# VKJA 5607

Termékinformáció – 2009. december

**Műszaki információ: VKJA 5607 kibővített készlet tartalom**

## VKJA 5607: Kibővített készlet tartalom

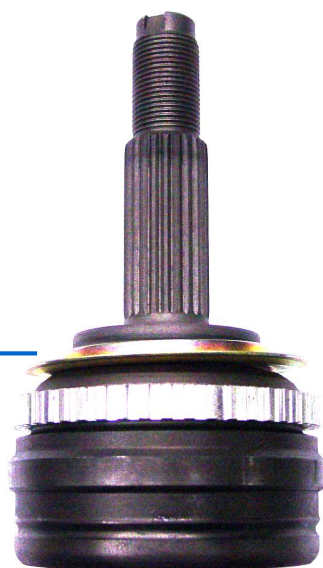
A szakszerű és teljes javítás érdekében az SKF kibővítette a készlet tartalmát a porvédővel és egy zacskó kenőzsírral.

A porvédő már fel van szerelve a féltengelycsuklóra annak érdekében, hogy:

- csökkenjen a szervizben a javítási idő;
- megelőzzék a szervizben történő hibás felszerelését.

A féltengelycsuklót meg kell zsírozni. A zacskóban mellékelt 90 gr. kenőzsírt be kell tenni a gumiharangba, így biztosítva a gumiharang és a féltengelycsukló nagyobb élettartamát.

Az SKF készlet tartalmazza az összes alkatrészt amelyek a szakszerű javításhoz szükségesek: a gumiharangot, rövid és hosszú rögzítőszalagot, csavaranyát és a kenőzsíros zacskót.

A szakszerű javítás érdekében a VKJA 5607 féltengelycsukló cseréjekor ne kockáztasson, és cserélje ki az SKF készletben található összes alkatrészt!
